RD7 - DOUBLEMENT ENTRE "LA PETITE TOURNÉE" ET "LA LANDE BLANCHE"

Communes de KERFOT, YVIAS et PAIMPOL - Département des Côtes d'Armor (22)

Bilan de la concertation publique préalable de 2021

Déroulement du 2 au 31 Mars 2021

Carte 3: Echangeur à & Kervouriou-Naour & en passage inférieur proposé à la concertation publique 2021

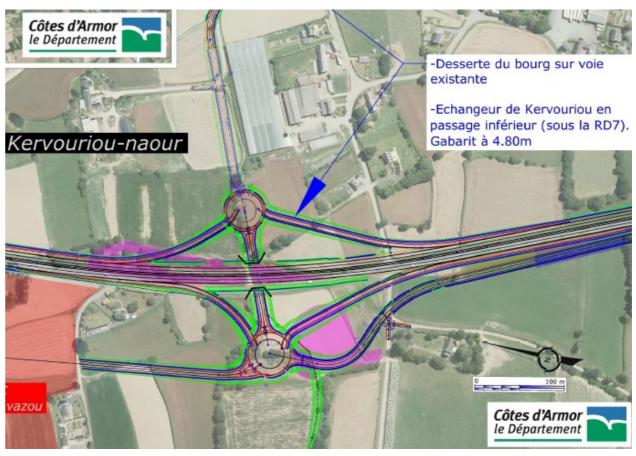
Plusieurs contributions ont souligné la prise en compte des observations de 2018 sur l'implantation et les caractéristiques de l'ouvrage (passage inférieur – gabarit à 4,80 m) limitant les impacts sur le foncier de propriétés privées à proximité immédiate et sur les conditions d'exploitation maraîchère en serres.

Comme en 2018, le rétablissement entre l'échangeur et la VC7 en ligne droite a été de nouveau demandé. Quelques observations soulignent que cet aménagement était un engagement du Département (cf conclusion du bilan 2018) et qu'il n'apparaît pas dans le projet 2021. Les motivations de cette demande sont relatives à la sécurité et à la visibilité du carrefour pour les usagers de la route et à la limitation des nuisances sonores pour les habitants du quartier.

A l'inverse, quelques personnes ont fait part de leur satisfaction vis-à-vis de la proposition soumise à la concertation 2021, empruntant la voirie existante. La sinuosité de ce tracé empêche les prises de vitesse des usagers. De plus, ce tracé limite l'impact sur le foncier agricole.

Suite aux observations issues de la concertation de 2018, les études de l'échangeur de Kervouriou-Naour présentées lors de la concertation 2021 ont permis de minimiser les différents impacts signalés par les riverains locaux.

- Un passage inférieur connectant les deux giratoires de l'échangeur avec le même gabarit que l'ouvrage d'art de Poustoulic établi à 4.80 m et vérification de l'assainissement (exutoire vers prairie humide) ;

- l'optimisation du rayon de courbure de la future RD7 pour limiter l'emprise de la future bretelle dans la propriété privée de M. Ropers (coté ZA Savazou) limitant ainsi l'impact du foncier et les nuisances sonores;

- Le déport de la voie de desserte de 5 à 6 mètres de la serre maraîchère pour la gestion d'entretien (changement de la bâche avec engin de manutention) ;

- la diminution des rayons des giratoires pour limiter les impacts sur le foncier agricole ;
- la voie de desserte vers le bourg de Kerfot pourrait être proposée en alignement droit avec raccordement sur le VC7 par un carrefour sécurisé (dégagement de visibilité réalisé) suite aux nouvelles remarques favorables à ce tracé vis-à-vis du tracé en "S" (rétablissement sur VC existante).

Carte 7 : La variante d'itinéraire de substitution présentée lors de la concertation 2021

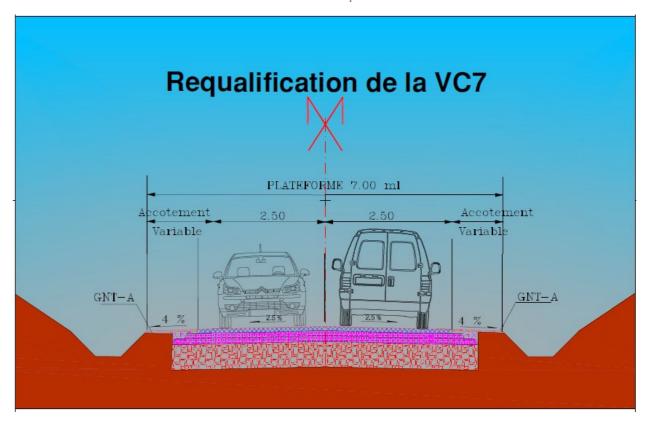
Le nouvel itinéraire de substitution intégrant la requalification de la voie communale 7 est contesté par de nombreux riverains (pétition de 180 signatures jointe au registre) et les justifications réglementaires transmises par le Conseil Départemental lors des 2 permanences en mairie de Kerfot n'ont pas convaincu les riverains habitant le long de cette voie communale ni la filière agricole (exploitants – entrepreneur- concessionnaire...) ni les artisans de la zone d'activités du Savazou.

Lors de cette nouvelle concertation présentant le nouvel itinéraire de substitution entre l'échangeur de Kervouriou Naour et le giratoire de la Lande Blanche, de nombreuses contributions et une pétition à cet itinéraire montre le forte opposition à la requalification de la VC7.

Suite à la proposition de requalification de la voie communale 7 et aux nombreuses observations d'opposition lors de la concertation 2021 (pétition jointe dans le registre) et courrier à destination du président du Conseil Départemental (reçu le 25 mars 2021), cette portion d'itinéraire contestée et nécessite d'être réétudiée.

Carte 12 : Ouvrage inférieur de Poustoulic proposé lors de la concertation 2021

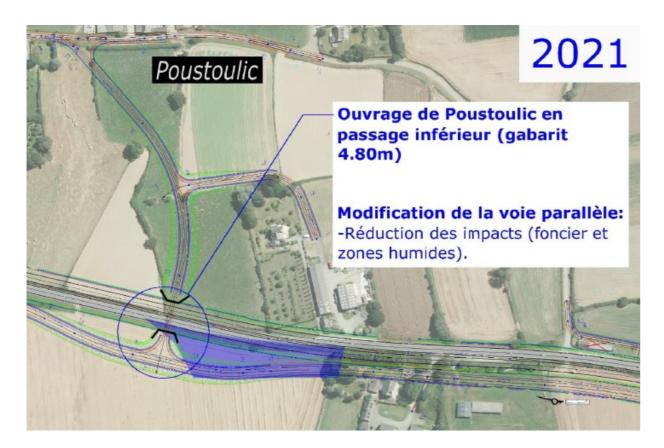
Cette nouvelle implantation d'ouvrage et gabarit n'a pas soulevé de remarques défavorables. Les quelques observations présentes dans les registres soulignent la prise en compte des remarques lors de la concertation de 2018.

Certaines remarques de riverains signalent une augmentation de trafic sur la voie communale de Poustoulic engendrant une dégradation de la voirie communale et des nuisances sonores dans les hameaux traversés (Kérevan, Kéricun...).

La variante retenue permet de limiter l'impact sur le foncier agricole, sur les zones humides et gérer l'assainissement hydraulique du passage inférieur (PI) avec un exutoire différent de celui initialement prévu.

L'insertion paysagère est conservée avec un PI d'un gabarit de 4.80m conforme aux attentes des exploitants agricoles et de l'entrepreneur local (livraisons poids lourds).

Le raccordement à l'est a été modifié pour préserver une grande parcelle exploitable ainsi qu'une haie brise vent qui protège une exploitation. Afin de pouvoir réaliser cette modification, l'ouvrage a dû être déporté de 50 m plus au sud.
